① 原動機（ピストン） ② 原動機（サプライポンプ）のリコールについて

（届出日：令和2年1月30日 開始日：令和2年1月31日）

リコール番号4651

令和2年1月30日、UDトラックス株式会社に車両を供給しているいすゞ自動車株式会社が下記のリコールを国土交通省に届出しました。

改善箇所説明図①

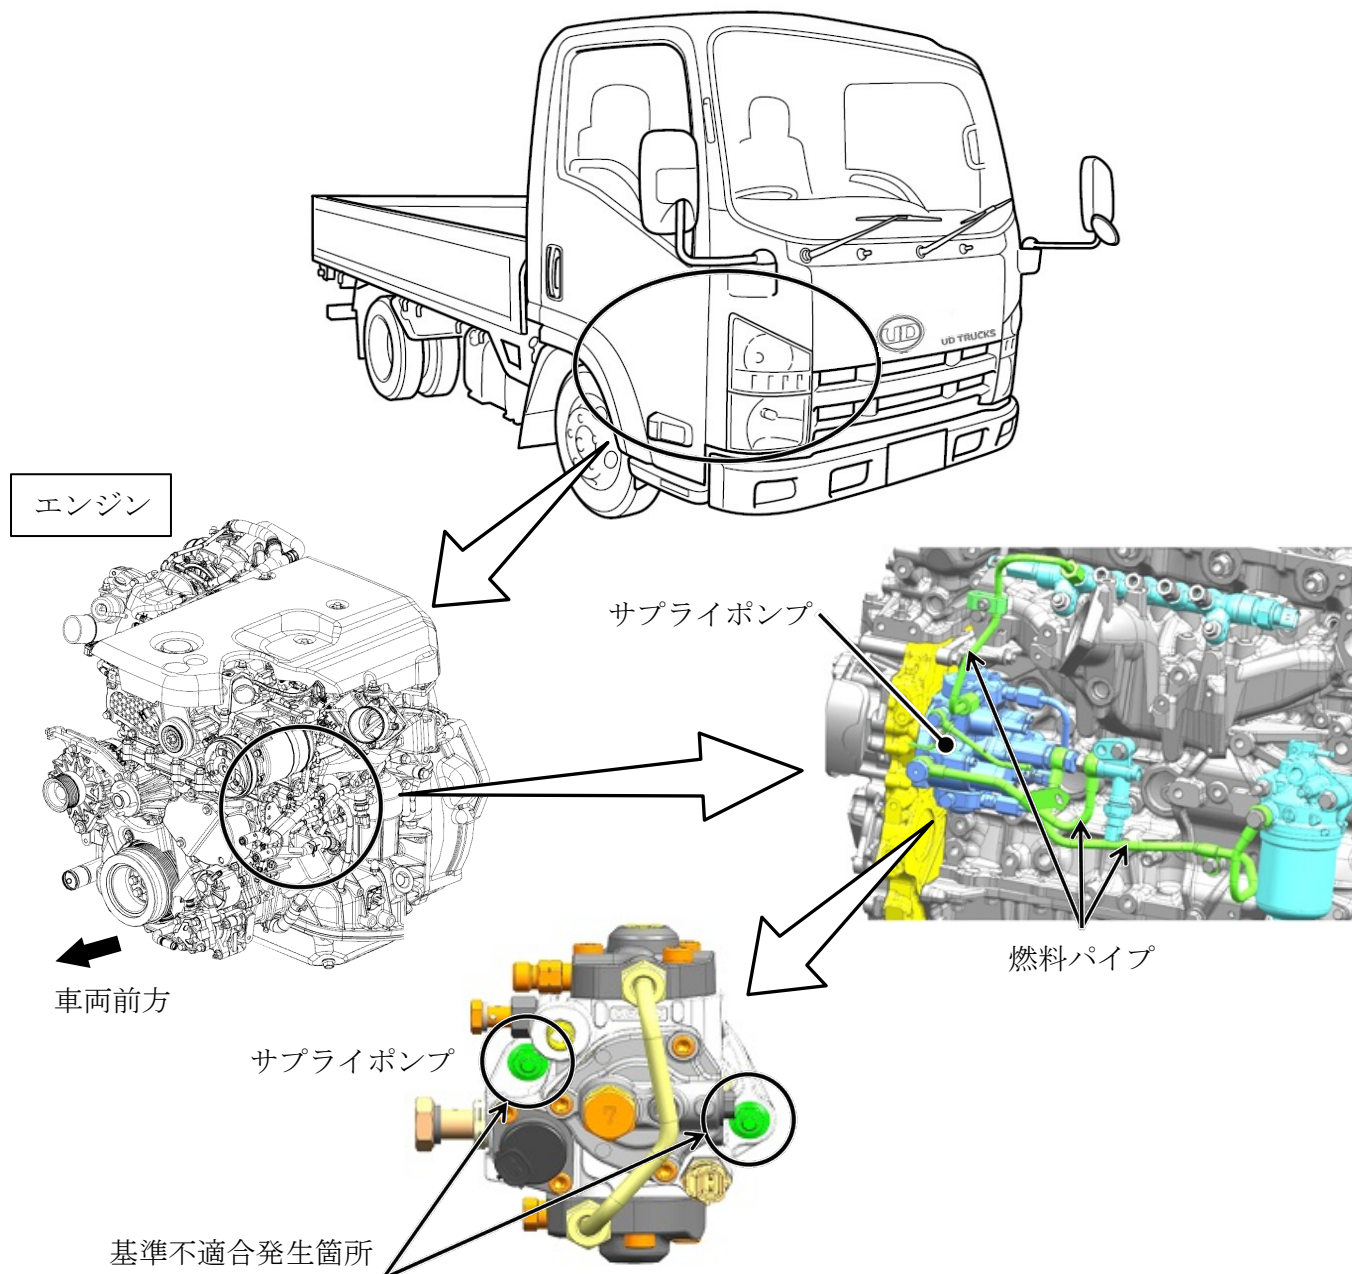
小型トラック用エンジンにおいて、高回転高負荷時のエンジン制御プログラムが不適切なため、ピストン燃焼室口元部に冷熱ダメージが蓄積して亀裂が発生するものがある。そのため、そのままの状態で使用を続けると、亀裂が進行して穴が開き、エンジンの出力低下や白煙が発生し、最悪の場合、走行不能に至るおそれがある。

全車両、エンジン制御プログラムを対策プログラムに書き換える。また、車両走行データを確認し、負荷及びその頻度の高い車両はエンジンを良品に交換する。

識別：ステアリングコラムブラケットに黄色ペイントを塗布する。
